整理No： 45M-08-003

協力工場 不良品連絡書

仕様番号 101CPB-138-10F

品名 PB-4H(0.4MMB-B) PLUG INSERT MOLD

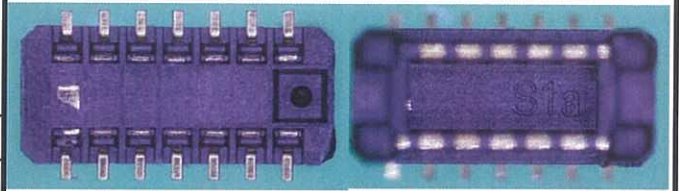
コンタクトが変形しハウジングに埋まっている

写真にて確認しました

作業者は、赤マジックカットと裏面検査を同時に行っており、赤マジックがあるかと表面にしくカットした裏面の検査と赤マジックのカットをくり返しなため作業が集中しにくく、見落としが出たものと思っています。

画像検査で赤マジック品は、必ず特別作業として、通常検査の作業員とは別の作業員にルーラーが指示し、通常検査者は、その検査に集中できるようにします。

対策後、230905-2-M-0004-0005~230912-2-T-0001の計5ロットにおいて同不具合無しのため、有効性有りと判断致します。
